कार्यालय अधिशासी अभियन्ता अस्थाई खण्ड लोक निर्माण विभाग, गौचर (चमोली)।

पत्रांक- 589 / 1सी0 (वन)

प्रस्ताव संख्या FP/UK/ROAD/12840/2015 नौटी—छातोली मोटर मार्ग का जखेट तक विस्तार के निर्माण हेतु 0.170 हे0 सिविल वन भूमि का लो०नि०वि० को हस्तान्तरण प्रस्ताव।

भवदीय अधिशासी अभियन्ता अस्थाई खण्ड,लो०निवविव फिर्मोचेर (चमोली का जखेल तक विस्तार हेतु (ल० ०१.०० किमी०) डिजिटल मानवित्र – जनपद चमोली में नौटी – छातोली मोटर मार्ग

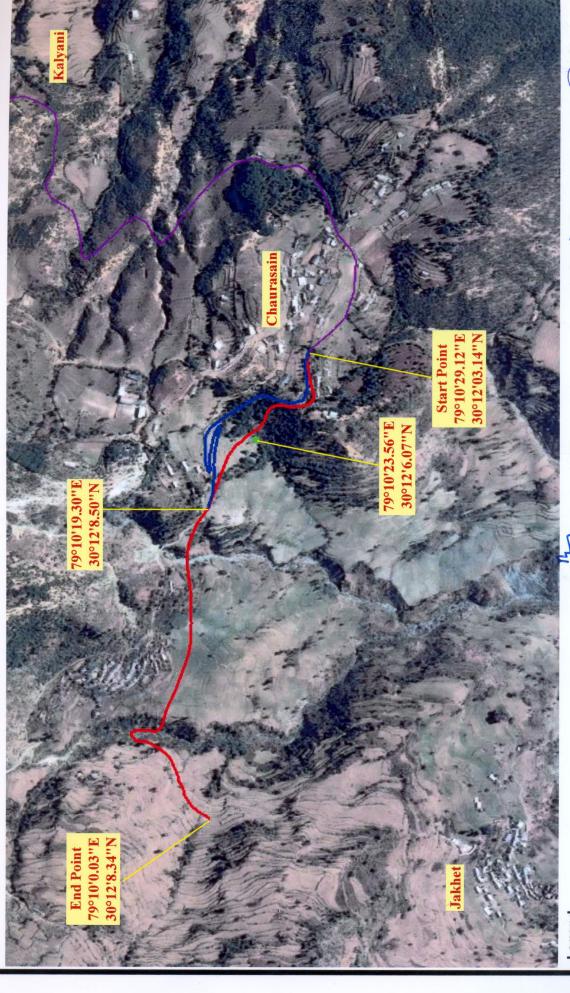
क0स0 [ं]	प्रश्न	उत्तर
1	In the reply to point No. 3 of EDS, the details of the	उक्त मोटर मार्ग हेतु वैकल्पिक संरेखण का डिजिटल मैप
	technical and geographical reasons for not opting alternet	में नीली रेखा से दर्शाया गया है। नीली रेखा के अन्त में
	have not been given.	भवन आने तथा मोटर मार्ग हेतु उपयुक्त स्थल न मिल पाने
		के कारण कम दूरी तक ही दर्शाया गया है। वैकल्पिक
	. 3	संरेखण में हेयरपिन बैण्ड की सं0 2 है। डिजिटल मैप
		उक्त संदर्भित पत्र द्वारा पूर्व मे प्रेषित कर दिया गया है। संलग्न– डिजिटल मैप PDF format (पेज नं0 –2)
2	In the reply to point No. 4 of EDS, it is mentioned that the	Shape file की CD संलग्न कर प्रेषित की जा रही है।
	CD containing soft copy of theshape file (.shp file) for the	संलग्न– Shape file सी०डी० 1 न०ं
	forest land proposed the diversion is sent to this office	
	through concerned Executive Engineer. But, the CD has not	,
	been received in this office so far.	-
3	With reference to the reply submitted against point No. 6 & 7 of EDS, this is to be stated that the scheme for planting of	इस बिन्दु से सम्बन्धित उत्तर आपके स्तर से दिय
